AVIS DE L'AUTORITÉ ENVIRONNEMENTALE

relatif au projet de création de la zone d'aménagement concerté (ZAC) La Plesse-La Chauffeterie
sur la commune de Betton en Ille-et-Vilaine

dossier reçu le 16 février 2016

Scénario retenu (d'après étude d'impact)

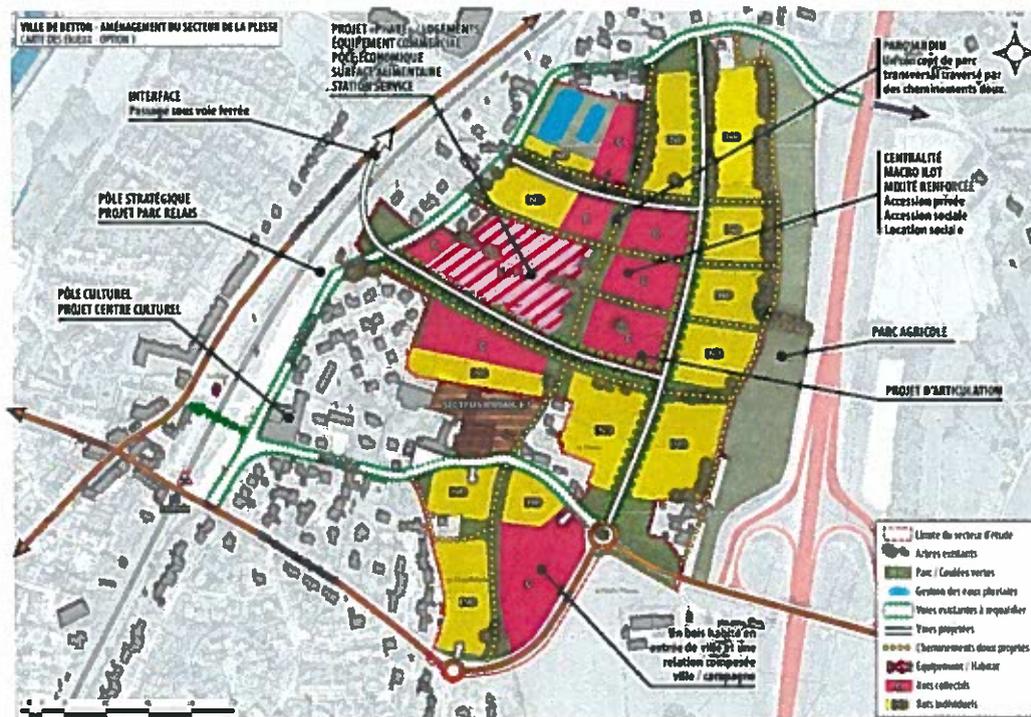
Le dossier n'est pas précis quant aux nombres, surfaces, emplacements et types de revêtement des places de stationnement privées et « visiteurs », ce qui ne permet pas d'en apprécier les impacts potentiels, directs et indirects.

L'Ae recommande au porteur de projet d'apporter les précisions nécessaires sur ce point.
